Document 2 bis - Pièce F : Avis requis (avis de l'Autorité Environnementale, mémoire en réponse du Maître d'Ouvrage, avis de l'ARS, du SAGE Estuaire de la Gironde et Milieux Associés, et du Grand Port Maritime de Bordeaux)

| 2. MÉMOIRE EN RÉPONSE..... | 14 |

2. MÉMOIRE EN RÉPONSE

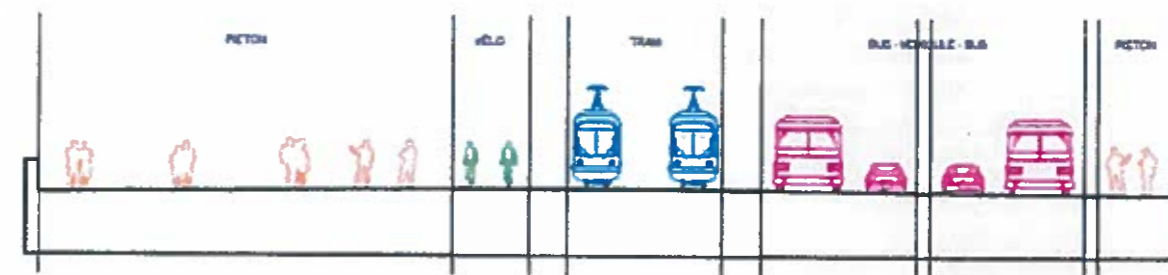
L'Ae recommande d'expliquer la cohérence entre la stratégie métropolitaine pour la mobilité et le projet proposé.

Le futur Pont Jean Jacques Bosc s'intègre dans la stratégie mobilité de la Métropole puisqu'il offre une nouvelle liaison particulièrement performante pour les modes doux et les transports en commun. A vélo, il ne faudra ainsi que 9 minutes pour rejoindre la Grande Salle de spectacle depuis la barrière de Bègles alors qu'il faut aujourd'hui 23 minutes. Le bus à haut niveau de service (BHNS) qui l'empruntera offrira de même des possibilités d'accès à la gare Saint Jean, au centre-ville et, plus généralement, à l'ensemble de l'agglomération grâce aux très nombreuses connexions avec le réseau structurant.

L'offre en faveur des déplacements automobiles est également tout à fait cohérente avec les objectifs de mobilité durable. En effet, même dans la perspective d'une importante baisse de la part modale de l'automobile, le réseau devra encore longtemps absorber des flux importants, notamment en raison de la croissance démographique du département qui ne manquera pas de se poursuivre. Or, en ajoutant une liaison directe entre la rive droite et le sud de l'agglomération, la pression automobile sur les voies du centre ville se réduit. Cela autorise, alors, leur reconfiguration en faveur d'une plus grande aménité et du développement des modes doux. Il est ainsi possible d'envisager de réduire la place de la voiture sur le pont de Pierre et le pont Saint Jean et ses raccordements.

Champs de vitesses - Configuration : tempête 1999 + 20 cm à marée montante

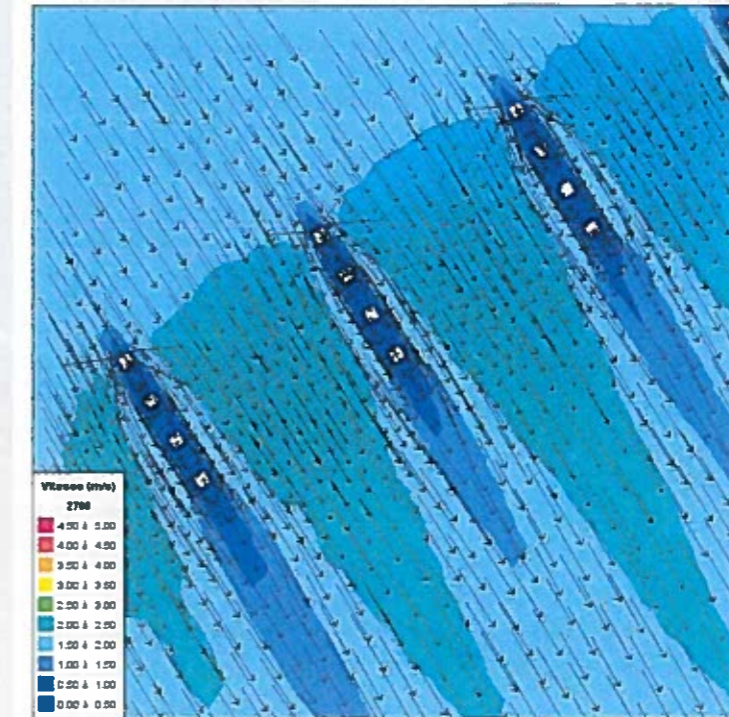
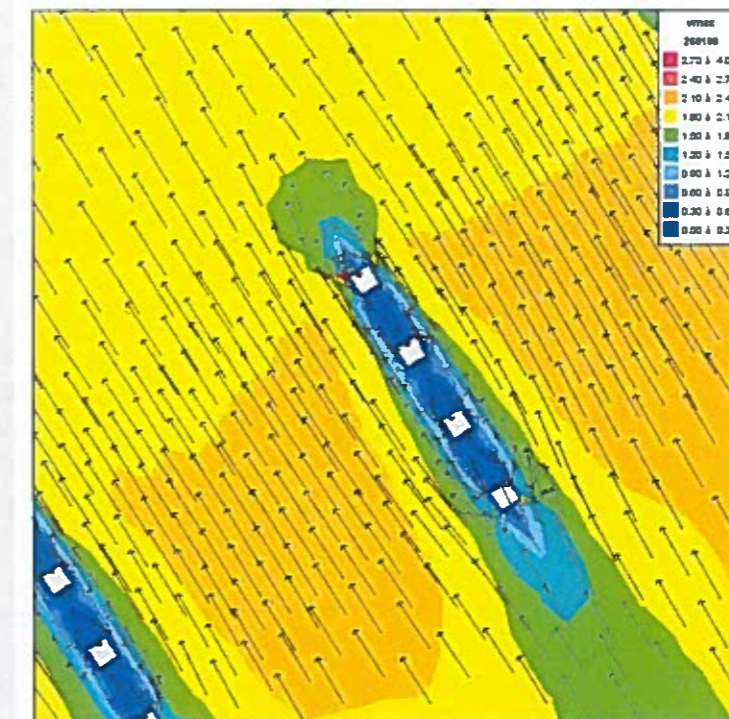
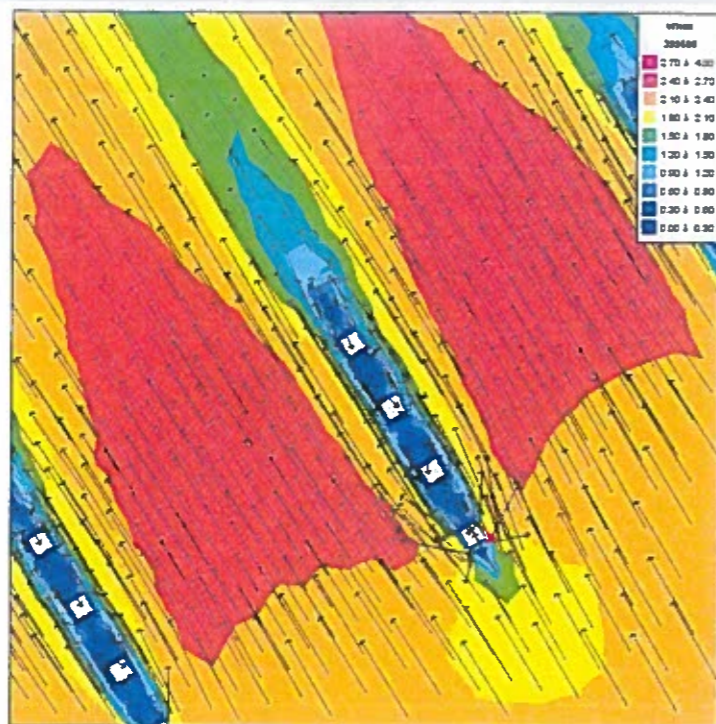
L'Ae recommande au maître d'ouvrage de compléter la présentation de ses analyses hydrauliques par les éléments qui montreraient que celles-ci sont suffisantes pour assurer l'absence de modification significative des fonds alluvionnaires de la Garonne induite par l'ouvrage et l'absence d'effet de ces modifications sur les écosystèmes du fleuve. À défaut d'une telle preuve, les études devraient être complétées en conséquence, y compris par une modélisation physique à fonds mobiles et une étude de l'évolution de l'écosystème fluvial sous cette éventuelle influence.

Pour répondre à l'avis de l'Autorité environnementale les études hydrauliques, fournies au dossier des études d'impact, sont ci-après rappelées et complétées :

Aux abords des fûts-colonnes des piles, des vitesses maximales de 4 m/s sont calculées ponctuellement. De plus, comme le montre les figures donnant les vecteurs vitesses au droit des piles, les écoulements sont très déstructurés autour des fûts (tourbillons, vitesses dans toutes les directions, survitesses ponctuelles, décollement, etc.).

Du fait de l'inversion du sens du courant par influence maritime du régime d'écoulement de la Garonne, les fûts-colonnes des piles situées à l'amont et à l'aval sont concernées par l'apparition de ces phénomènes de perturbations.

Dans le cas d'appuis de 3 m de large implantés en Garonne, et en l'absence de toutes mesures, la profondeur d'affouillement maximale prévisionnelle (application de la formule de H.N.C Breusers et al. modifiée, avec ajout du facteur d'entraxe proposé par Elliot et Baker [1985] et du coefficient de sédiment proposé par Abèle [1999]) serait trop importante vis-à-vis de la modification des fonds alluvionnaires, mais aussi vis-à-vis de la stabilité du pont et de ses fondations.

Extrait de la carte « réseau amélioré 2019-2022 » du contrat de concession de TBM

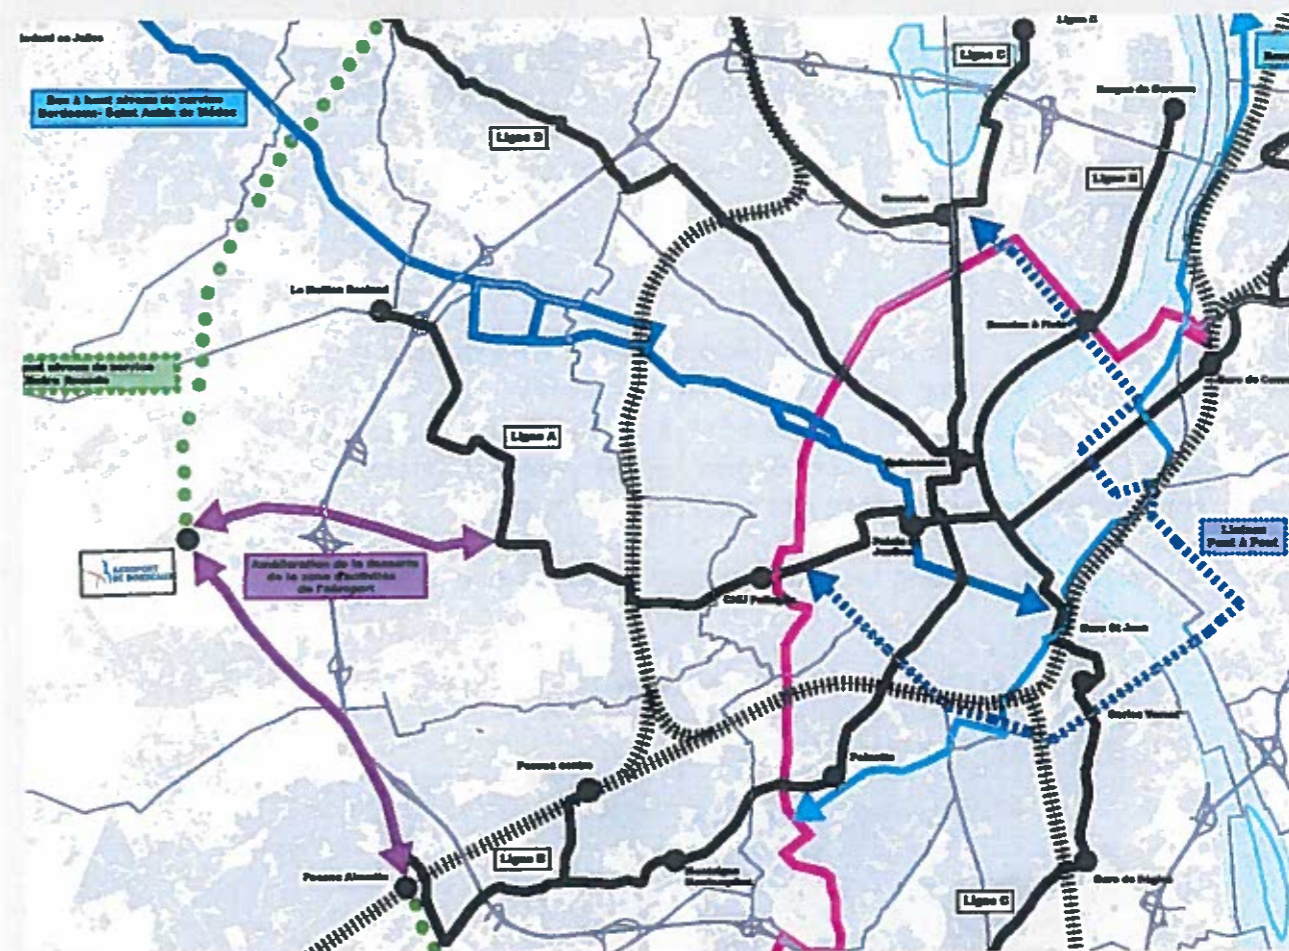
- d'expliciter s'il prévoit de remplir son objectif initial d'accueillir un transport en commun en site propre (TCSP) dès l'ouverture du pont, et, sinon, de préciser s'il maintient cet objectif à plus long terme,
- de préciser de façon plus générale comment les lignes de transports en commun empruntant le pont pourront évoluer à plus long terme, quels aménagements principaux seraient à prévoir dans les différentes hypothèses, et quels seraient les effets attendus de tels projets sur les parts modales,
- de vérifier la cohérence entre la perspective de création d'une ligne de TCSP sur le boulevard Jean-Jacques Bosc et le dimensionnement des voiries du projet destinées aux véhicules particuliers.

Le pont permettra, dès la mise en service, de faire circuler un Transport en Commun en Site Propre, tant sur l'ouvrage (dans l'axe du pont) que sur les raccordements. Les premières études de reconfiguration du réseau TBM, réalisées avec le concessionnaire Kéolis, montrent cette utilisation.
